De:
Envoyé: mercredi 16 octobre 2019 21:11
À: plui@payszorn.com
Cc:
Objet: ENQUETE PUBLIQUE : observations à l'attention du commissaire enquêteur
Pièces jointes:

Contexte : en tant que propriétaire des parcelles et dans l'impasse de la fontaine à Hochfelden, je suis surpris par les modifications apportées entre le PLU de 2006 et le PLUi à venir.

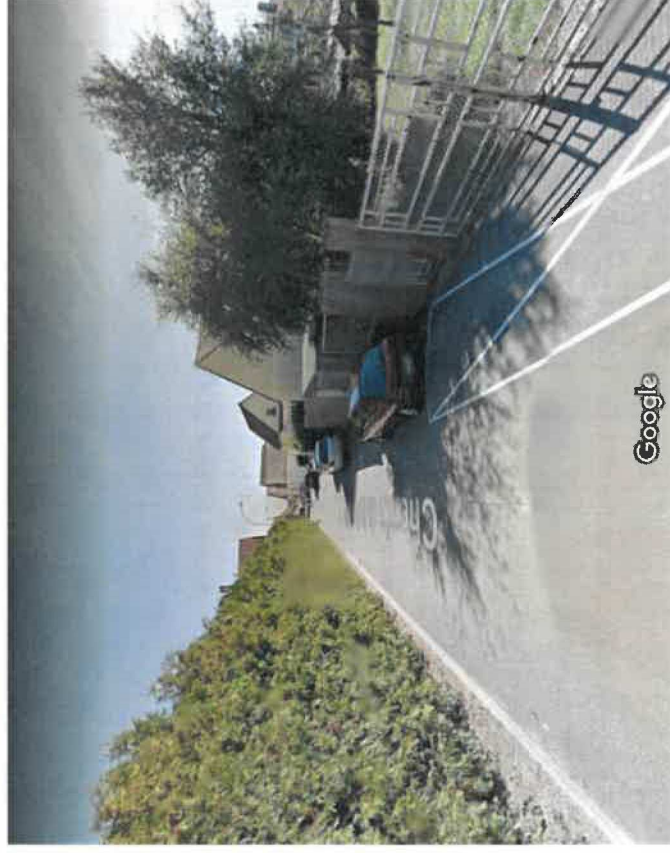
2. D'après le PLU de 2006, l'emplacement réservé A12 (HOC 09 dans le PLUi) était prévu pour être une amorce de voirie depuis la rue du 23 Novembre (accès à la zone IIAUh), mais au vu du reclassement des parcelles (170 à 172 ; 33 à 37 et 186 à 193), la voirie est elle toujours d'actualité ?

3. Le PLU avait également prévu de créer 1 autre accès à la zone IIAUh via l'emplacement réservé A10 mais dans le nouveau PLUi, il est prévu que ce ne soit qu'un accès piéton.

A l'origine, la zone IIAUh devait être desservie par 2 nouveaux accès routiers et avec le PLUi, ils ont été supprimés. Pourquoi ?
